Contribuições da APINE para a CP MME 121

Figura 54 - Representação dos α piores cenários.

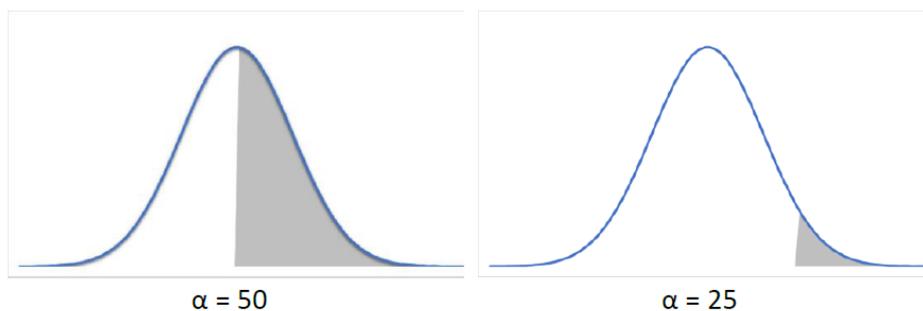
Observa-se que nessa tabela o Relatório do GT-Metodologia já apresenta como referência a família $\alpha=25$. Contudo não foi apresentada previamente no mesmo relatório a justificativa para a seleção dessa família como referência.

Entendemos como necessária a apresentação pelo GT-Metodologia da justificativa de substituição do parâmetro α do valor atual 50 para o valor recomendado 25, em detrimento de outros parâmetros α , cujas famílias são equivalentes pelos critérios apresentados no item 5.2, conforme Tabela 25 do relatório, reproduzida anteriormente. É necessário fundamentar a escolha de um subconjunto de afluições do conjunto total de aberturas do Newave ou do Gevazp, pois o relatório não apresenta qualquer avaliação técnica da hidrologia desses cenários, apenas a explicação de que são os $\alpha\%$ dos cenários mais críticos, conforme o próprio conceito do parâmetro α .

Solicitamos, portanto, a inclusão no relatório de um detalhamento maior ao mercado da seleção da família $\alpha = 25$.

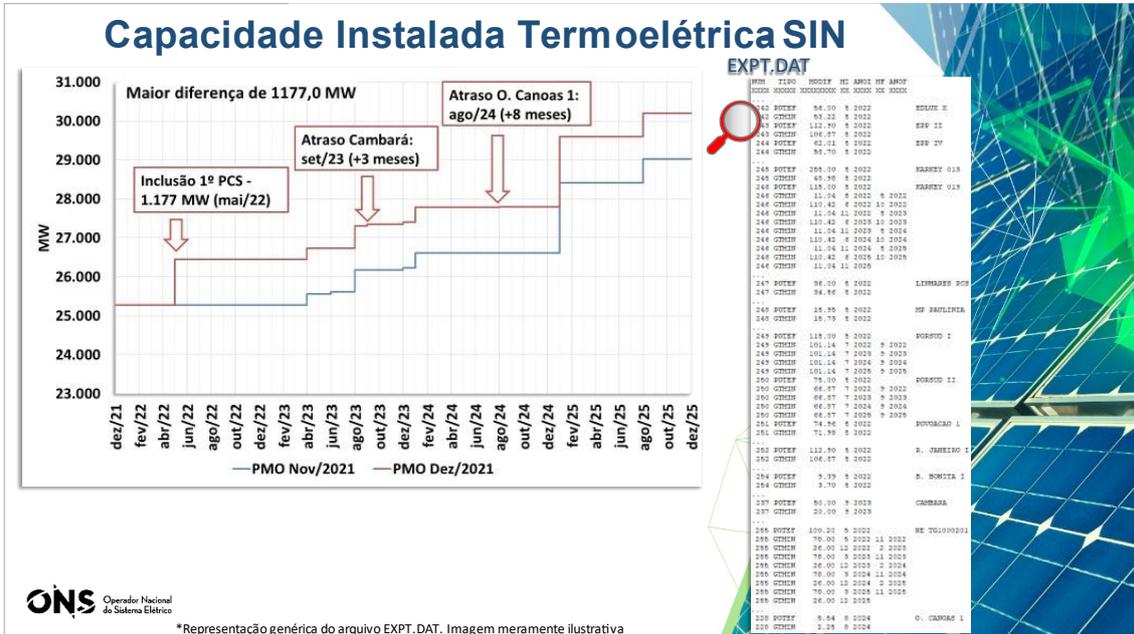
Em que pese a metodologia proposta ser interessante, há alguns pontos frágeis.

O primeiro refere-se à forma de utilização da Curva de Referência pelo CMSE para definição da geração térmica por Garantia Energética, o que não foi esclarecido pela CPAMP no Relatório.

O segundo ponto frágil é o parque gerador adotado no estudo. É reconhecido no estudo que o horizonte de aplicação da nova metodologia do PAR(p)-A e dos novos parâmetros de aversão ao risco CVaR(α, λ) deve ser após janeiro de 2023 tanto para formação de preços e despacho quanto em revisões ordinárias de Garantias Físicas de UHE's.

Ainda que se possa admitir que a conjuntura operacional e hidrológica do período de backtest (jan-dez/2021) e prospectivo (jan-dez/2022) para efeito desta calibração possa ocorrer no futuro, manter o parque gerador fixo no passado, não parece coerente tanto para a confecção da curva de referência, quanto a aplicação do despacho estimado para atendimento desta curva que seria aplicada na calibração de parâmetros, quando estes serão válidos após jan/2023.
